Technische Info

Zylinderbuchsen-Abdichtung (NFZ-Motoren OM 401 bis OM 444 LA, Mercedes Benz)

Abb. 1 Zylinderbuchsen-Abdichtung
[© MS Motor Service International GmbH]

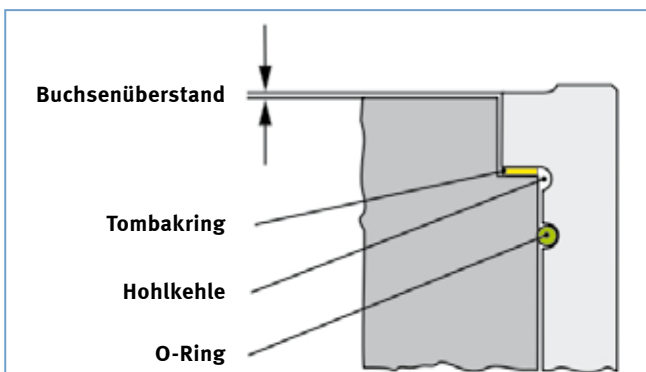
Achtung, Umstellung der Zylinderbuchsenabdichtung (oben) durch den Hersteller auf einen Tombak-Dichtring. Daher werden die bisherigen Zylinderbuchsen nicht mehr als Ersatzteil geführt.

Bei den Motoren OM 401 bis OM 444 LA wurde die Abdichtung zwischen der Zylinderbuchse und dem Zylinderkurbelgehäuse vom Hersteller umgestellt. Es wird nun durch einen Tombak-Dichtring abgedichtet. Dichtring oder Dichtmittel in der Hohlkehle entfallen. Durch einen dünneren Bund der Zylinderbuchsen wird die Dicke des Tombakrings von 0,15 mm ausgeglichen.

Buchsenbund gewährleistet ist. Die Stärke der Tombak-Ringe zusammen mit der Höhe des Buchsenbundes stellt den notwendigen Buchsenüberstand (Abb. 1) sicher.

Der Laufbuchsenüberstand bleibt bei 0,03 mm – 0,09 mm.

Wenn der Buchsensitz nachgearbeitet wird und der Buchsenüberstand trotz Tombak-Ring zu klein ist, gibt es zur Erreichung des korrekten Buchsenüberstandes Buchsen mit Bundübermaß. Auf Motorenherstellerseite werden zum Teil Ausgleichsscheiben aus Stahl angeboten um den Buchsenüberstand zu korrigieren. Beim Unterlegen des Buchsenbundes mit Stahlausgleichsscheiben wird empfohlen, den Tombak-Ring direkt unter dem Buchsenbund zu montieren. Keinesfalls jedoch dürfen mehrere Tombak-Ringe übereinander gelegt werden um den Buchsenüberstand einzustellen.
